SUPERINTENDENCIA DE INDUSTRIA Y COMERCIO
DIRECCIÓN DE NUEVAS CREACIONES

ASUNTO	Radicación	09 083 729
	Trámite	011
	Evento	378
	Actuación	519
	Oficio	
	Folios	005

Título de la solicitud: "Válvula de estrangulamiento".

Expediente 09 083 729 1er Art 45

Fig. 1 del documento DE1263430

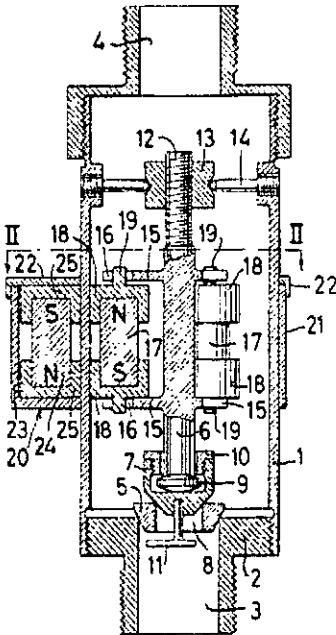
Características esenciales	D1
Válvula de estrangulamiento, que comprende: • Un cuerpo (2) que posee una abertura de admisión (3) • Un estrangulador (4,27) • Una abertura de escape (5) • Un elemento de ajuste (11,32) • Un árbol rotatorio (13) y • Un émbolo (16), Caracterizada por: Unos imanes primarios fijados al elemento de ajuste (11,32), por unos imanes secundarios fijados en el árbol (13) y un accionamiento de tornillo de cuerpos rodantes (20).	Válvula de estrangulamiento, que comprende: • Un cuerpo (1) que posee una abertura de admisión (4) • Un estrangulador (5,7) • Una abertura de escape (3) • Un elemento de ajuste (20) • Un árbol rotatorio (6) y • Un émbolo (7), Caracterizada por: Unos imanes primarios (24) fijados al elemento de ajuste (20), por unos imanes secundarios (17) fijados en el árbol (6) y un accionamiento de tornillo de cuerpos rodantes (12,13).

Las características esenciales del dispositivo de la reivindicación 1 habían sido divulgadas previamente en D1, el cual enseña, una válvula que incluye un conjunto de imanes.

En consecuencia, la reivindicación 1 carece de novedad, según lo divulgado en el documento D1.
